OGGETTO: UTOE 2P - Andrea Pisano - Bonanno - Interventi SIT.1a e SPT.4 copianificazione - DISCIPLINA Art. 64

OSSERVAZIONE

Area di trasformazione SPT.4 stralciata

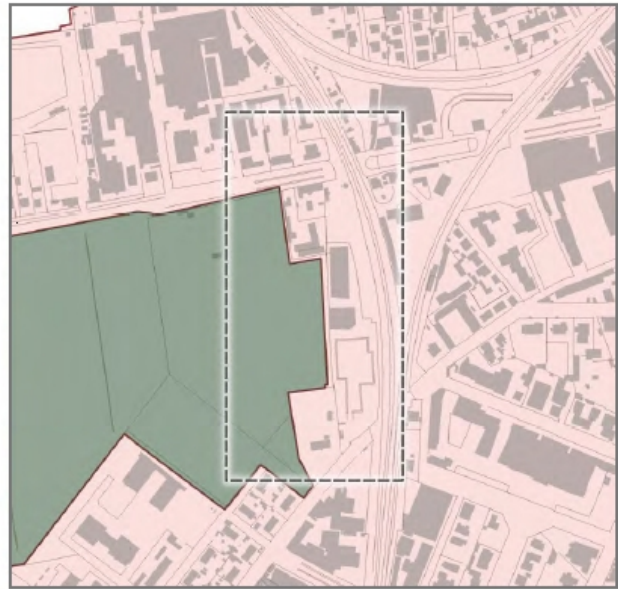
Il dimensionamento della UTOE è eccessivo e sembra derivare in parte dalle previsioni esterne all'urbanizzato, in particolare l'area di trasformazione SP4, a cui la Conferenza di Copianificazione ha dato parere negativo e che sembra stralciata dal PSI.

Il dimensionamento industriale di mq 65.000 della ex SP4 si ritrova interno dell'urbanizzato come nuova edificazione, ma non è chiaro dove tale nuova edificazione possa essere realizzata, ed appare comunque eccessiva date le rilevanti preesistenze.

7. Eliminare da "Obiettivi di qualità, strategie e azioni" il riferimento all'"intervento SPT.4 copianificazione" che ha avuto parere negativo dalla conferenza di copianificazione.

8. Eliminare dal dimensionamento la SUL di mq 65.000 di nuova edificazione industriale, che era relativa all'area di trasformazione SPT.4 stralciata dal PSI.

9. Eliminare dall'Art. 94 Perequazione territoriale il riferimento alla SPT.4.

Area di trasformazione SIT 1.a (da verificare)

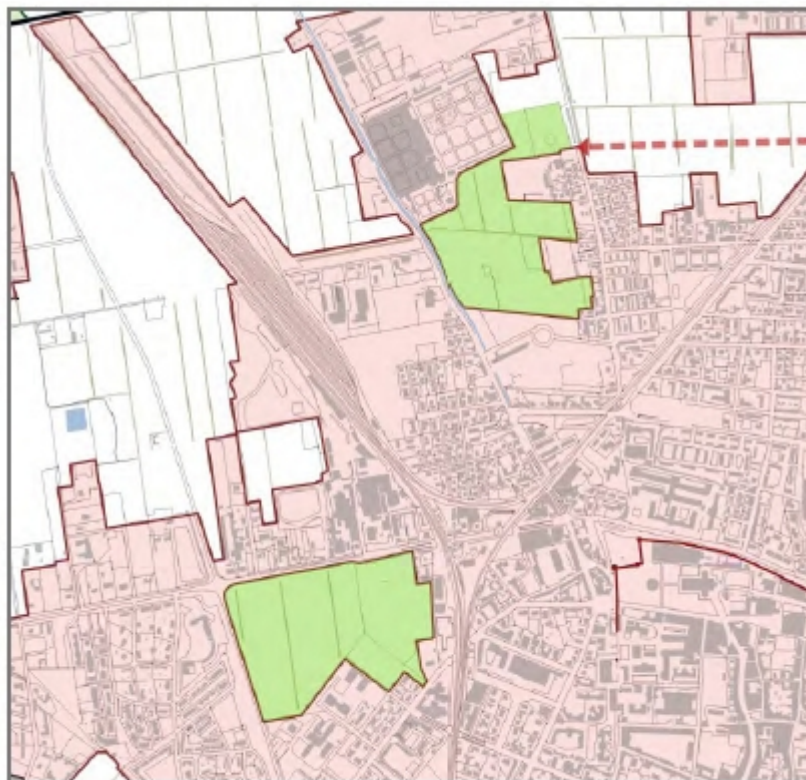
Per quanto riguarda l'Intervento SIT 1a "Previsione di strutture informative, con il parcheggio in programma lungo il viale delle Cascine, anche in connessione con il redigendo Piano Urbano della Mobilità sostenibile (P.U.M.S.) (Pisa)", in cui sono previsti anche 200 mq di commerciale, si rileva che nell'album copianificazione risultano scambiate le cartografie e le descrizioni delle aree SIT 1.a e SIT.1b.

Per la mancanza di elaborati di dettaglio, non è chiaro quale sia il parcheggio in programma lungo il viale delle Cascine né dove siano collocati i mq 200 di commerciale nella scheda SIT 1.a.

L'area nel PSI è inserita in PARCO SIV 2.a (vedi estratto cartografico).

Si rileva che anche la realizzazione di parcheggi si configura come nuovo consumo di suolo, come rilevato anche dalla regione per altre trasformazioni, e che in questa UTOE deve essere evitato per qualsiasi finalità.

10. Per l'area agricola compresa fra viale delle Cascine, ferrovia e via Andrea Pisano (dove è collocato l'Intervento SIT1a), indicata anche dal PSI come area a parco, strategica per la qualità paesaggistica e ambientale di tutto il territorio a ovest del CS ed anche per le relazioni fisiche, funzionali e visive con la piazza dei Miracoli ed il sito UNESCO, si chiede di non prevedere ulteriore consumo di suolo né interno né esterno all'urbanizzato e di ricavare parcheggi e servizi di accoglienza nelle aree già urbanizzate, escludendo anche le porzioni di aree agricole e permeabili interne all'urbanizzato.
